改善箇所説明図

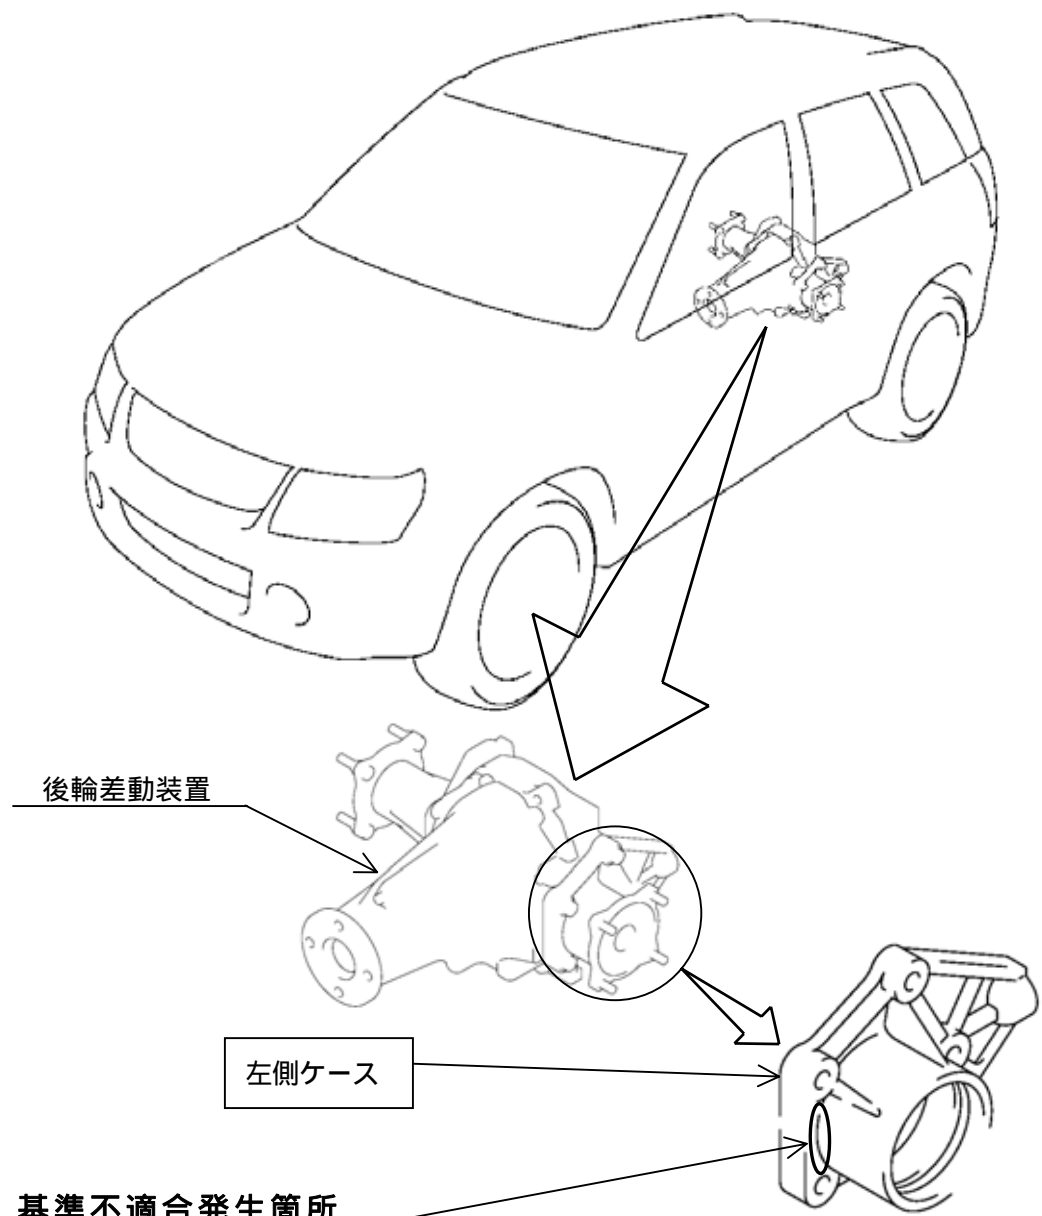
後輪差動装置の左側ケースにおいて、鋳造する際に鋳型へ塗布する薬剤（離型剤）が不足していたため、当該ケースが鋳型に固着し、取り出し時に亀裂が生じたものがある。そのため、そのまま使用を続けると、亀裂が進行してオイルが漏れ、最悪の場合、走行不能になるおそれがある。

全車両、後輪差動装置の左側ケースの亀裂を点検し、亀裂が確認された場合は良品と交換する。
